Opinia Nr 004884

z wyników przeprowadzonych oględzin - ekspertyzy urządzeń grzewczo-kominowych

w budynku przy ul. Duszyńskiego nr 37/3 w Wałbrzychu
dotycząca urządzeń grzewczo-kominowych używanych przez

STAN ISTNIEJĄCY

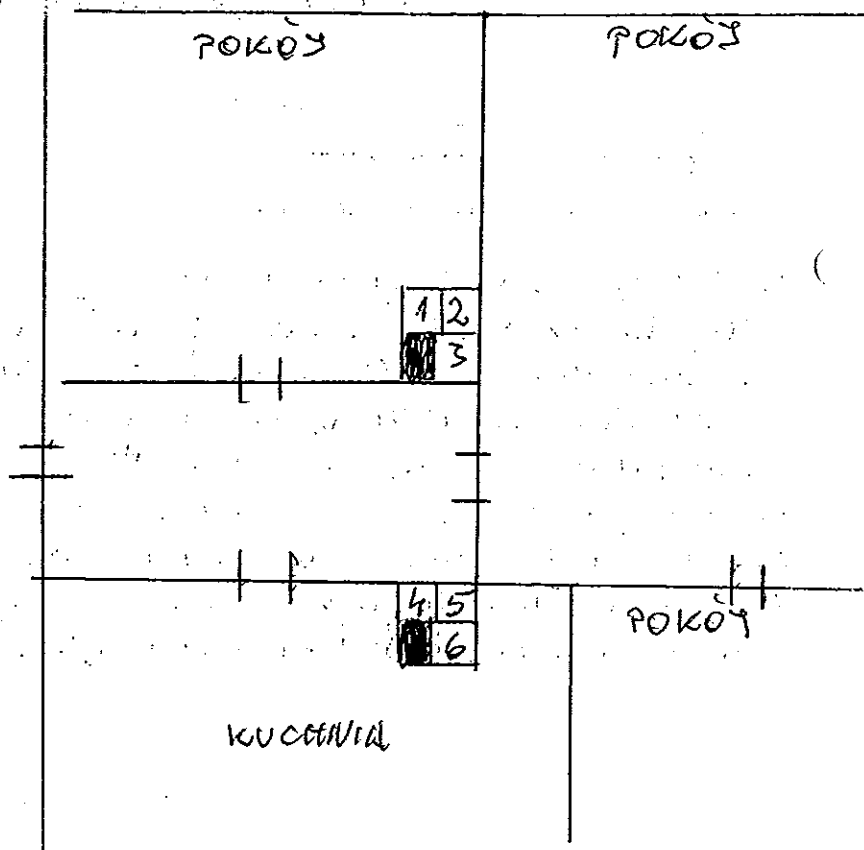
1. Istniejące piece prawidłowo podłączone do przewodów nr 1, 5. Po ich likwidacji przewód nr 5 można będzie przeznaczyć do podłączenia pieca CO na opał stały lub pieca gazowego CO z zamkniętą kominową, po zamontowaniu prawidłowego wkładu spalinowego. Istnąą powłoką dla CO gaz wpływać z zewnętrz budynku.
2. Wentylacja wewnętrzna kominowa istniejąca w przewodzie nr 4.
3. Wentylację wewnętrzną wpływać wg obowiązujących przepisów.
4. Dla prawidłowego funkcjonowania pieców kominowych zapewnić należy napływ powietrza z zewnątrz.
